Gremium: Planungsausschuss  
Sitzung am: 07.06.2021

**Vorhabenbezogener Bebauungsplan Nr. 49  
Kaiser-Carré, Wohn- und Geschäftshaus  
Plangebiet: Bereich zwischen Kaiserstraße, Cecilienstraße und Theodor-Heuss-Straße im  
Siegburger Zentrum**

## **Eingegangene Stellungnahmen und Abwägungsvorschlag der Stadtverwaltung**

Abb.3

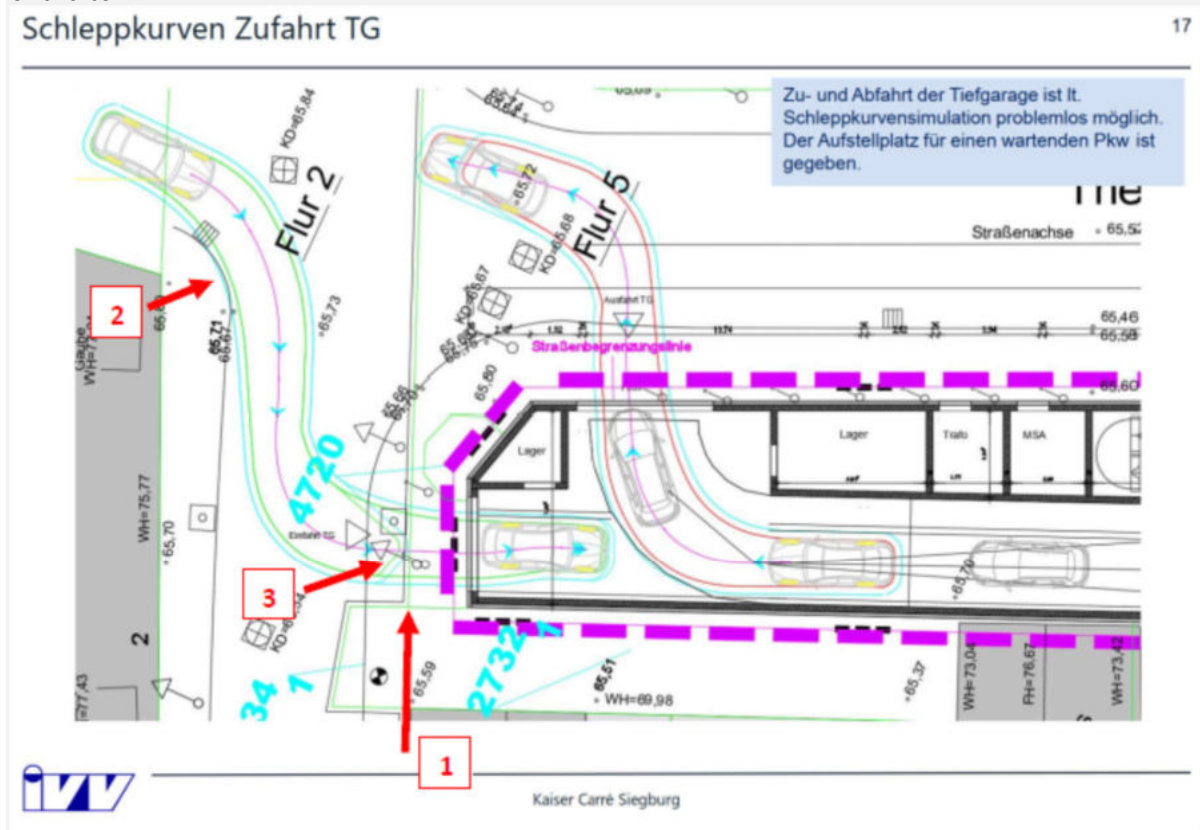
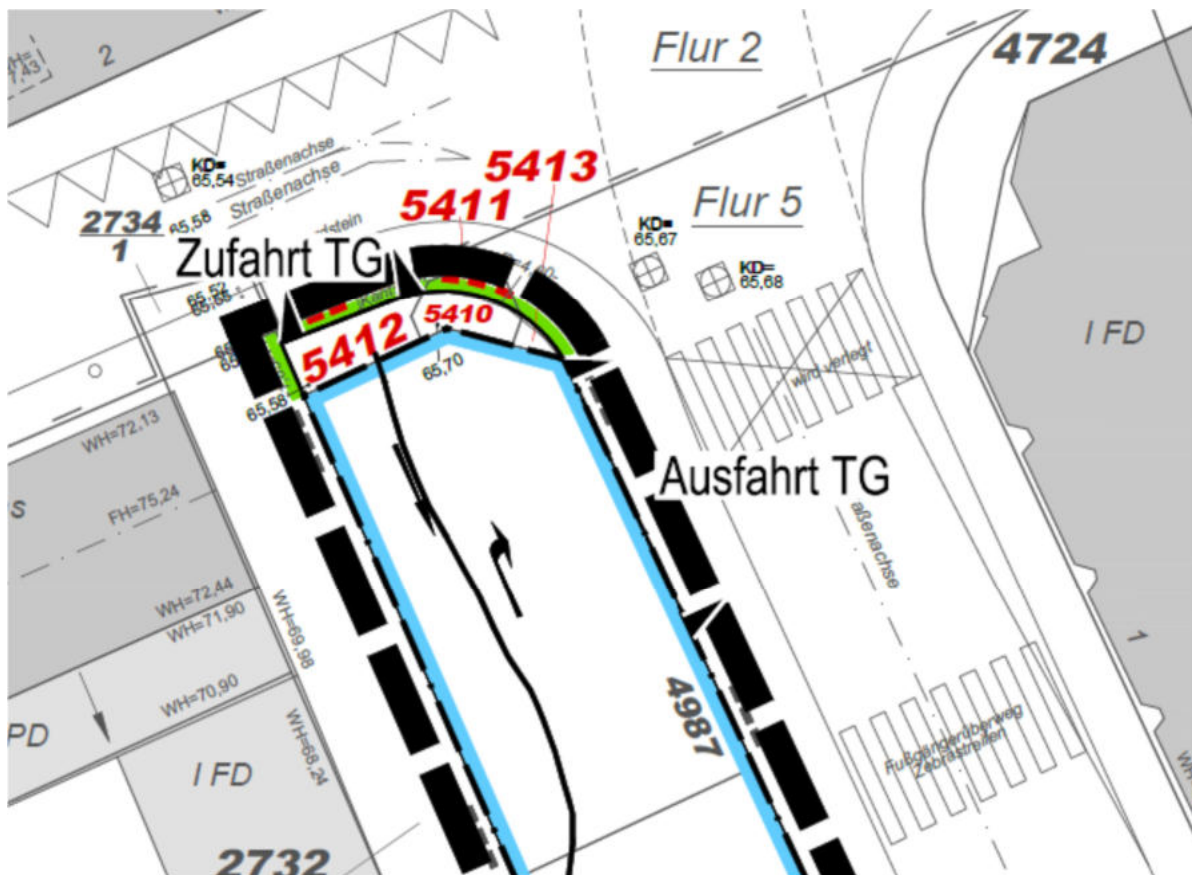
Dazu ist erst einmal festzustellen, dass diese Skizze nicht mehr dem aktuellen Stand der Planung der Pareto GmbH entspricht. Ein kleines Detail wurde gegenüber der vorhergehenden Planung geändert, was leicht übersehen werden kann. Vorher war das Technik Gebäude schätzungsweise 2m kürzer

Das bedeutet, dass die Einfahrt in Abb.3 jetzt auf Höhe der Grundstücksgrenze liegt, an der Stelle, die mit dem Pfeil „1“ markiert ist.“

Stellungnahme der Verwaltung

Abb. 8

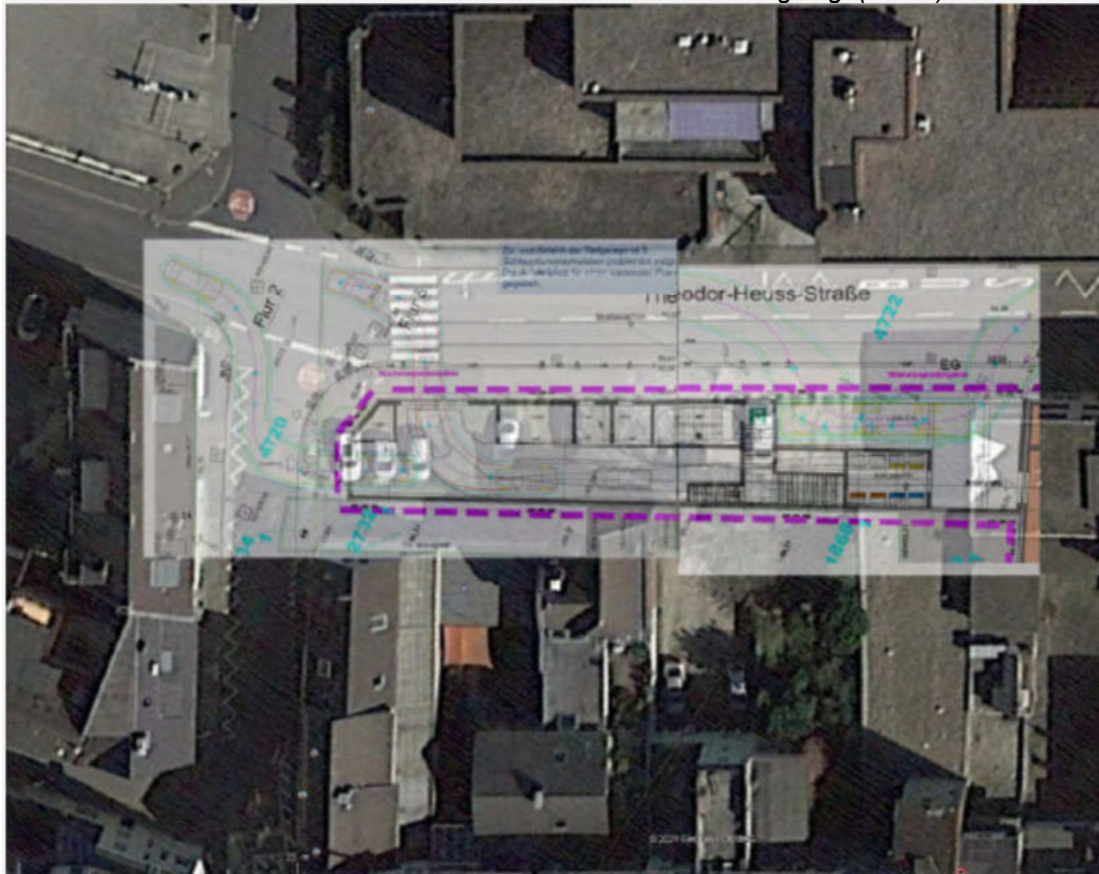
„In Abb.3 ist eine Simulation dargestellt, die zeigen soll, dass die Einfahrt von der Kronprinzenstraße problemlos möglich ist. Aus eigener Erfahrung als Anwohner, der dort häufiger einfahren muss, kann ich das nicht bestätigen. Auf den ersten oberflächlichen Blick erscheint es vorteilhaft, wenn man aus Richtung Johannesstraße dort scheinbar gerade mit einem kleinen Schlenker einfahren kann. Wenn man sich die Kurve aber einmal genauer anschaut, erkennt man, dass in Fahrtrichtung an der Ecke der Kronprinzenstraße die äußere rechte blaue Linie schon die Bordsteinkante überschreitet (Pfeil 2). Kein Fahrer wird so dicht, quasi mit der Felge am Bordstein fahren. Man muss schon sehr genau dieser Ideallinie folgen um die Einfahrt genau zu treffen. Das heißt, scharf rechts, ein kleines Stückgeradeaus und dann scharf links. Ich habe einmal die Skizze auf ein Luftbild gelegt (Abb.8).

Dort erkennt man auch, dass in der Simulation am Startpunkt, der PKW etwas weiter weg vom Bordstein steht, leicht schräg und zumindest mit dem Heck schon im Gegenverkehr. Das ist vollkommen unrealistisch. Ich will niemanden etwas unterstellen, aber ich habe so den Eindruck, dass hier die Kurve am Computer solange hingebogen wurde, bis es einigermaßen gepasst hat und durch Ausblenden der weiteren Umgebung auch plausibel aussieht.

*„Hier fällt in der Montage Abb. 8 als erstes auf, dass die geplante Ausfahrt genau auf dem aktuell vorhandenen Fußgängerüberweg liegt. Das ist wenig sinnvoll und möglicherweise auch gar nicht zulässig. Da fehlt mir die Rechtskenntnis. Der Fußgängerüberweg müsste verlegt werden. Nach links, auf die andere Seite der Kreuzung ist äußerst ungünstig, da hier die Gehwege sehr schmal sind und vor allem Busse dort sehr dicht am Rand fahren. Nach rechts bedeutet, dass alle Fußgänger die von der Kaiserstraße kommen und über die Theodor-Heuss-Straße wollen, zuerst an der Einfahrt der Tiefgarage vorbei müssen und dann auch noch an der Ausfahrt. Das bringt eine zusätzliche Gefährdung für die Fußgänger, da die aus der Tiefgarage ausfahrenden Fahrzeuge aufgrund der engen Ausfahrt mit der Motorhaube erst mal auf den Gehweg fahren müssen, um überhaupt was sehen zu können. Fraglich ist auch, ob die Fußgänger den neuen Überweg annehmen oder lieber doch ähnlich der bisherigen Strecke dann nahe der Einmündung die Straße überqueren. Aus Bequemlichkeit oder um*
